中部電力

浜岡原子力発電所 基準津波の策定のうち地震による津波について (コメント回答)

2024年1月31日

地震による津波評価について コメント一覧表

コメント回答概要

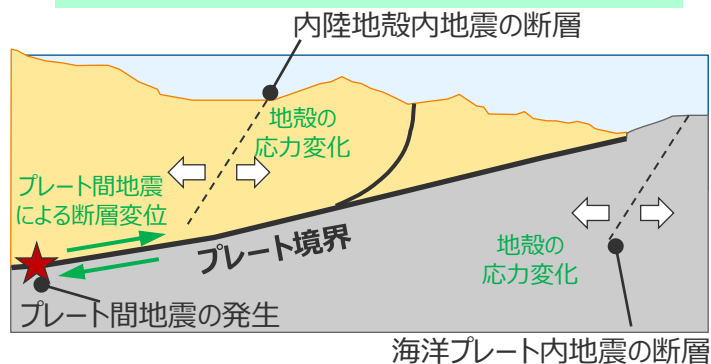
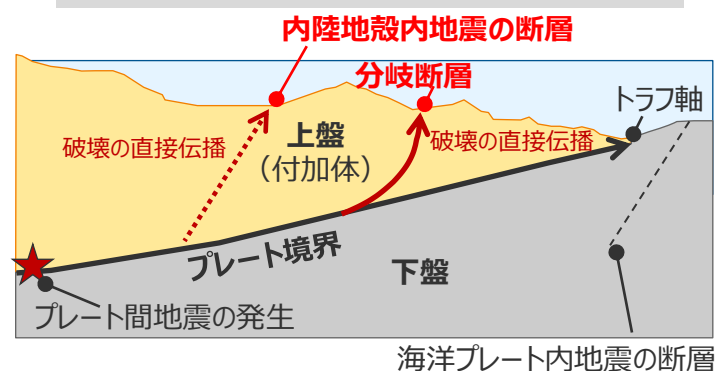
- プレート間地震と海洋プレート内地震の組合せ要否に関し、南海トラフ全域を概観して、プレート間地震とその他の地震の発生状況、海洋プレート内地震の断層分布・断層タイプ等の整理を行い説明すること。

- 第1208回審査会合では、プレート間地震とその他の地震（内陸地殻内地震、海洋プレート内地震）の組合せ要否について、これらの地震が因果関係を持って同時発生し、津波が重なり合う可能性がある事象として、**(1)プレート間地震に伴う応力変化による別の地震の発生**、**(2)プレート間地震の破壊の直接伝播による一体性のある連動発生**の観点から整理した。
- 今回コメント回答では、このうち、**(1)プレート間地震に伴う応力変化による別の地震の発生**について、南海トラフおよびその周辺の海域を広く概観して、**プレート間地震とその他の地震（内陸地殻内地震、海洋プレート内地震）の発生状況、その他の地震の断層分布・断層タイプ等の基礎データを充実化**した上で、プレート間地震とその他の地震の組合せ要否を説明する。

・なお、今回コメント回答に伴う津波評価の変更はない。
